4 工作心得及研究報告

橋梁耐震補強第M13A標 橋墩補強工程變更設計方案報告

2-1 內壢交流道 56K+980聯絡道跨越橋P1橋墩補強設計圖

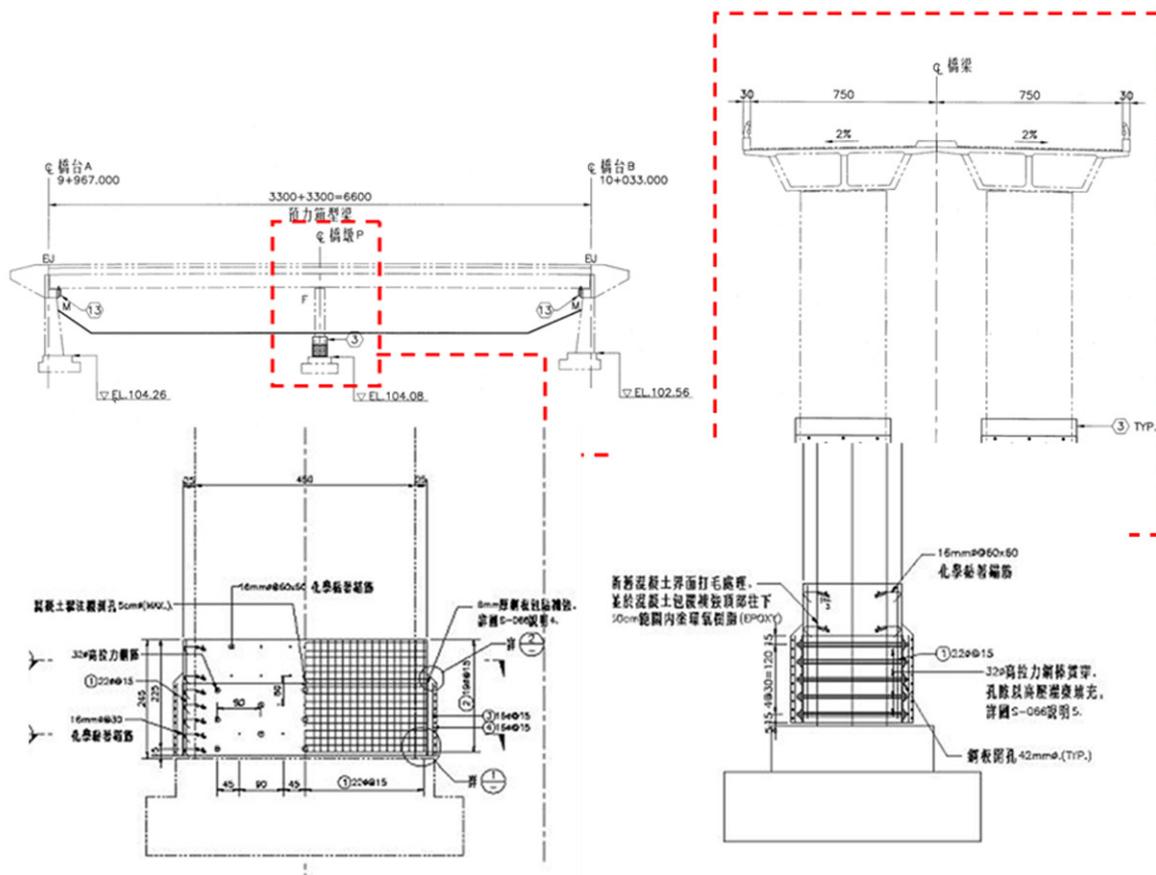
原方案分析模式乃以既有結構系統採非線性靜力分析，於塑鉸可能產生處指定其塑鉸性質與側向力分佈情形，執行側推分析。依原設計之耐震能力分析結果顯示，P1橋墩主要有基礎穩定性(接觸面積比、傾倒彎矩)及頂層橫向撓曲鋼筋量不足的問題，原設計為加強結構體耐震及剪力行爲，於橋墩底部利用對穿之32mm ϕ 高拉力鋼棒、16mm ϕ 化學黏著錨筋及6mm厚鋼板包貼，以加強結構體之耐震及剪力行爲，並規劃施作時佔用高速公路南下及北上各一車道、封閉南北向外側路肩並平移車道進行作業。其相關補強設計如圖2-1所示。

惟因本橋P1橋墩位於高速公路中央分向島上，現場狀況如右列照片所示。辦理補強工作時，約需封閉內側二車道約2個月進行施工，因封閉位址位於交通量極大且經常塞車之中壢地區，封閉部分車道施工恐將造成交通嚴重衝擊。

本橋若採用原有補強方案，需封閉二車道進行施工，將對交通造成嚴重衝擊，經研析本橋耐震需求後，擬於橋台處裝設液態黏性阻尼器，以降低地震力對橋墩的作用，並以阻尼器來消耗地震所輸入之能量，使其符合現行耐震需求，並取消P1橋墩混凝土包覆補強及相關交維。
